LuK Service Info

Part Nr: 335 0193 10 — 350mm TDCA – 14 spline

Manufacturer: RENAULT

Flywheel Modification/
Schwungradänderung/
Modification du volant-moteur/
Modificar el Volante-motor/
Modifica volano

Flywheel
Schwungrad
Volant-moteur
Volante-motor
Volano

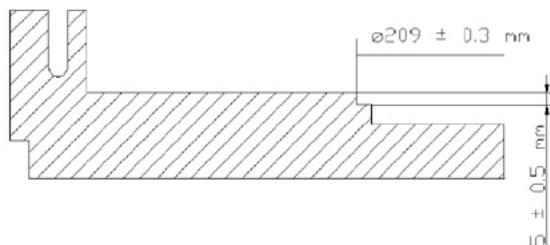
Re-machine the flywheel inner recess to a diameter of 209 ± 0.3 mm and a depth of 5 ± 0.5 mm to avoid rivets contacting flywheel.
